### - RAPPORT DE VISITE -

Vérification périodique de fonctionnement et d'entretien d'une installation d'assainissement non collectif dont la charge brute de pollution organique est inférieure ou égale à 1,2kg/j de DBO<sub>5</sub> ou supérieure à 1,2kg/j de DBO<sub>5</sub>

**VENT 179 2020 254A**

## Elimination des eaux usées (cas des filières drainées)

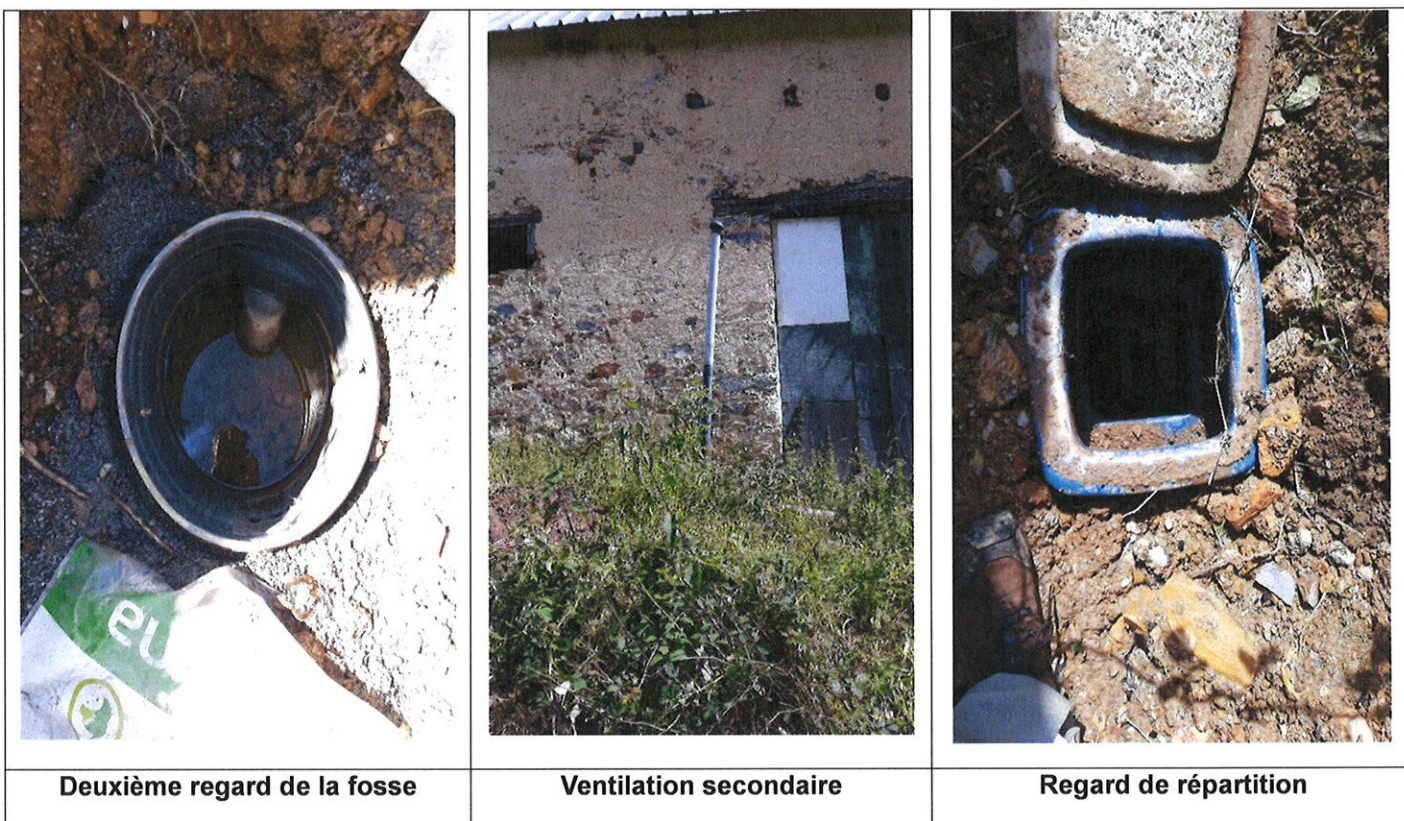
Remarque(s) : le drain d'infiltration ne dispose pas de regard de bouclage, il serait sur déclaration du propriétaire entre 20 et 30 mètres de longueur

Classification de la non-conformité	Type de non-conformité	Travaux de mise en conformité par ordre de priorité	Travaux obligatoires / préconisés
<b>Rec</b>	<b>Accessibilité des regards</b>	<b>Installer des réhausses sur les regards de la fosse toutes eaux et sur le regard de répartition. Trouver le regard de bouclage du drain d'infiltration afin de pouvoir contrôler le dimensionnement et le bon fonctionnement.</b>	<b>Recommandés</b>
